大飯発電所原子炉施設保安規定変更認可申請書

大飯発電所原子炉施設保安規定変更前後比較表

図 119 空気吸収線量等の測定場所

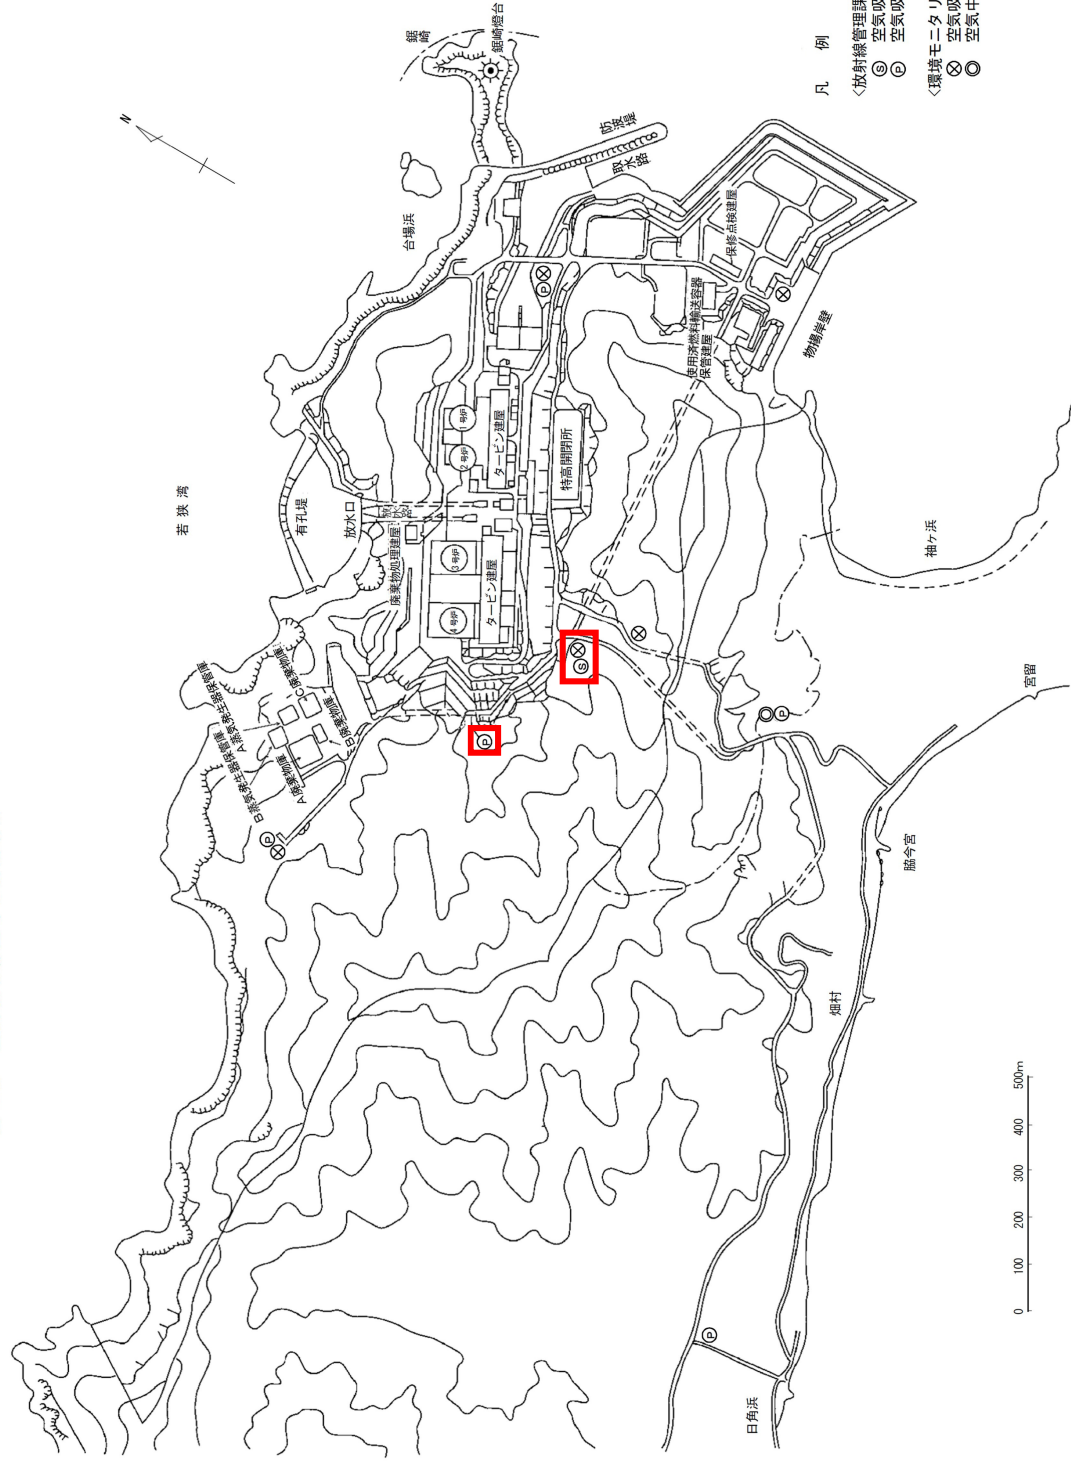
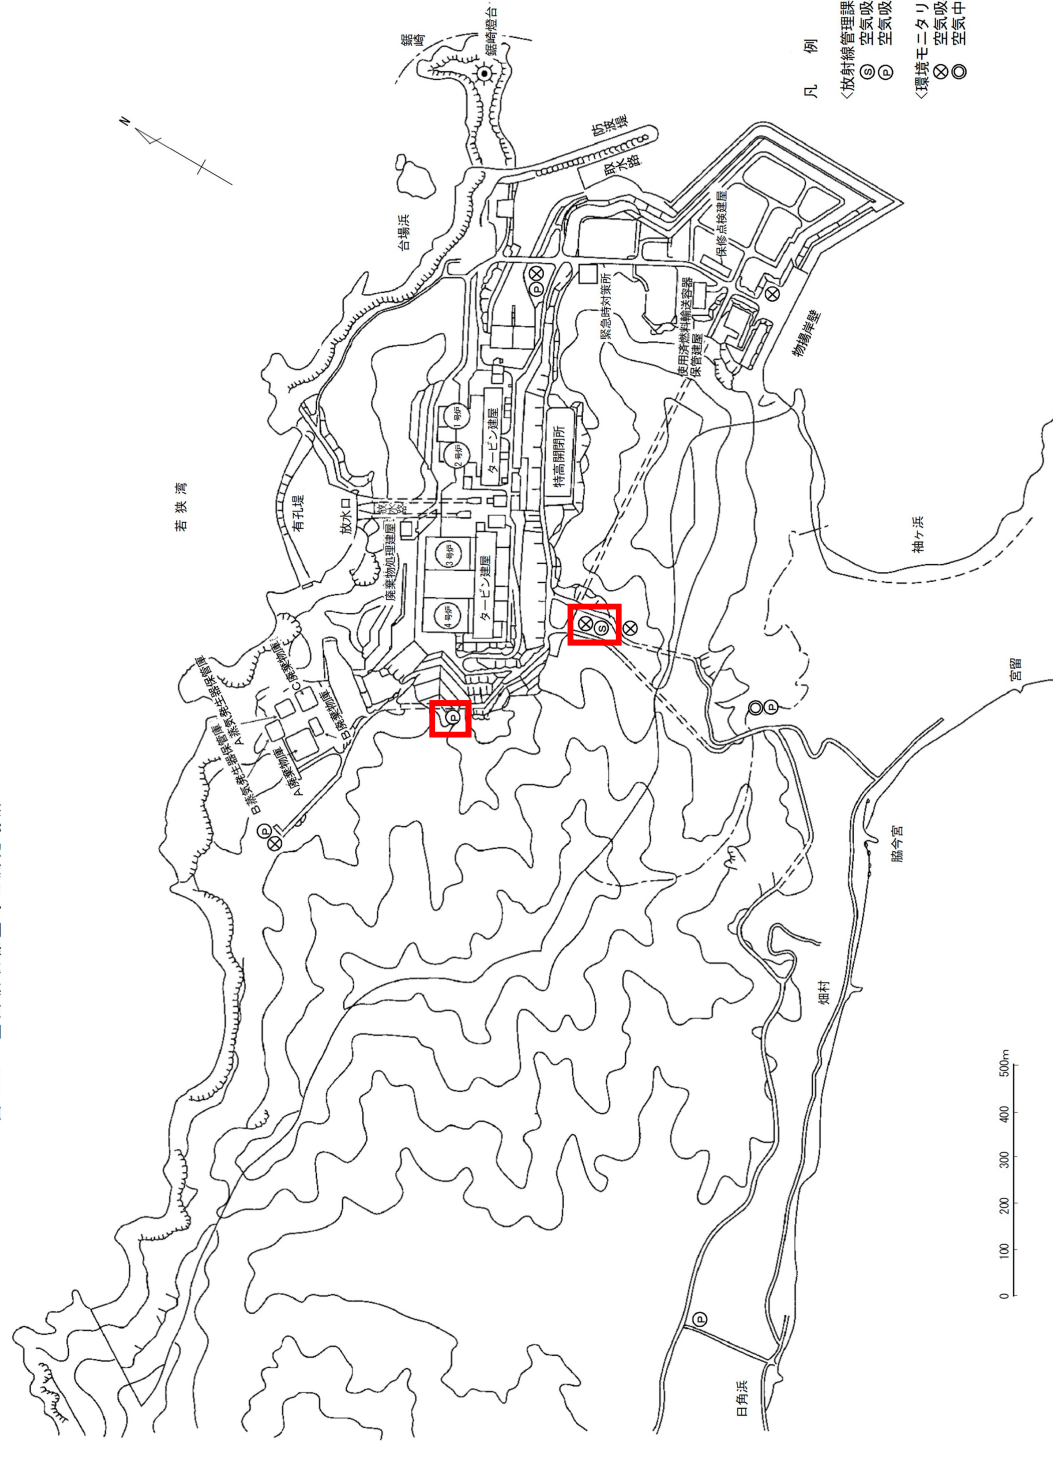
№ 5 モニタリングポスト及びモニタリングステーションについては、設備設置場所の作業性やアクセス性向上を考慮した場所に移設するため、関連する記載を変更する。

また、空気吸収線量を測定している積算線量計を設置するモニタポイントについては、現行のモニタリングステーションの近傍に設置されていることから、モニタリングステーションの設備更新に合わせて移設を行う。

- ・ 第119条(外部放射線に係る線量当量率等の測定) 図119に示す№5モニタリングポストおよびモニタリングステーションの位置
- ・ 第186条(外部放射線に係る線量当量率等の測定) 図186に示す№5モニタリングポストおよびモニタリングステーションの位置

- 理 由
- ・ モニタリングポスト、モニタリングステーション及びモニタポイントの設備更新に伴う変更
 - ・ 環境放射能計測器（積算線量計測定装置）の設備更新に伴う変更

図 186 空気吸収線量等の測定場所

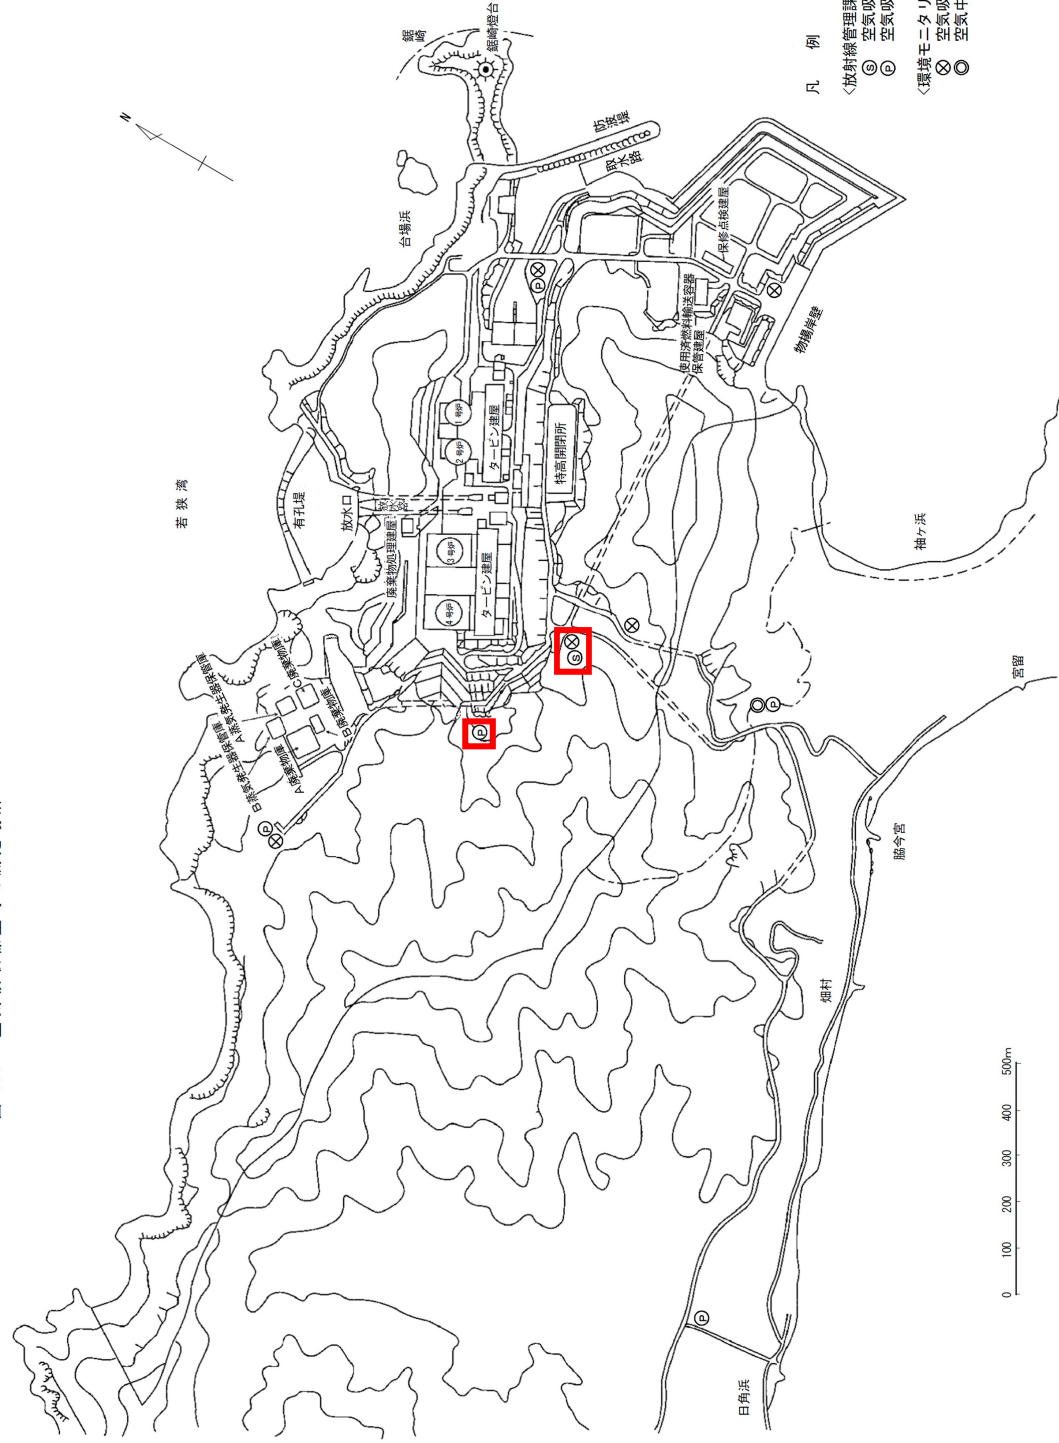
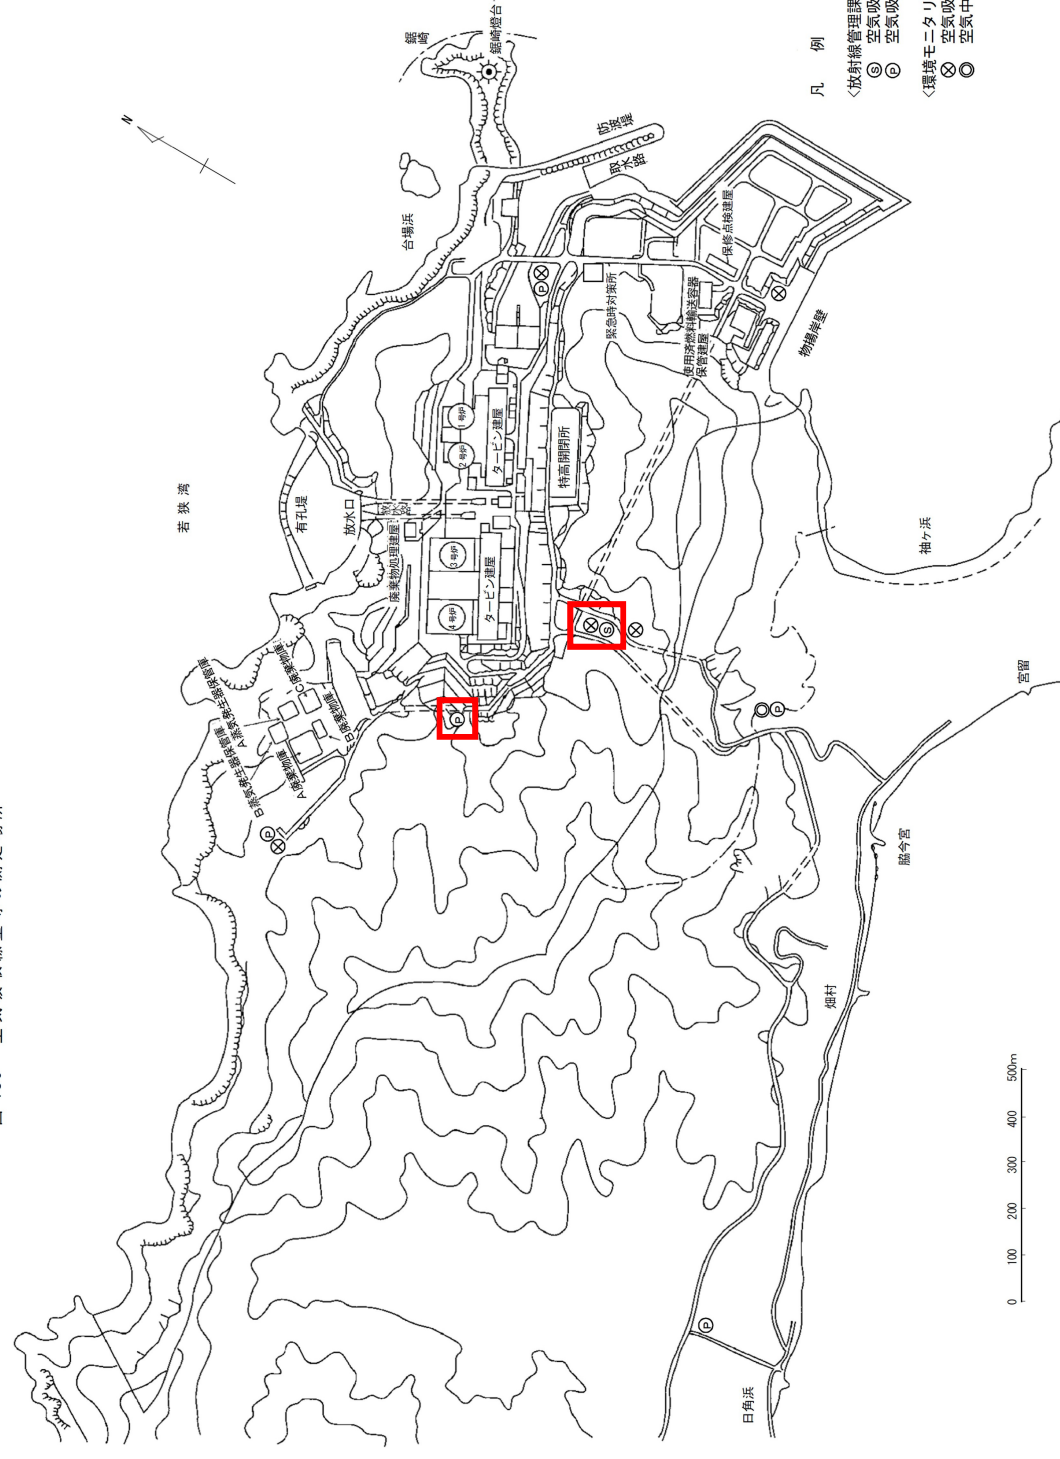
- 理 由
- ・モニタリングポスト、モニタリングステーション及びモニタポイントの設備更新に伴う変更
 - ・環境放射能計測器（積算線量計測定装置）の設備更新に伴う変更
